Znak: AE/ZP-27-92/22

Dotyczy: **postępowania o udzielenie zamówienia publicznego w trybie przetargu nieograniczonego o wartości przekraczającej progi unijne (powyżej 215.000EURO) na dostawę: sprzętu medycznego jedno- i wielorazowego użytku.**

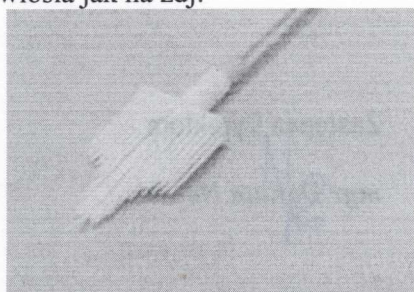
**18. Dotyczy Pakietu Nr 6 poz. 1-2.** Czy Zamawiający dopuści szczoteczki cytologiczne z ułożeniem włosa jak na zdj:

**Ad 18.** Zamawiający dopuszcza zaoferowanie w **Pakiecie Nr 6 poz. 1-2** szczoteczek cytologicznych z ułożeniem włosa jak na zdjęciu załączonym do pytania, pod warunkiem spełnienia pozostałych wymagań SWZ.
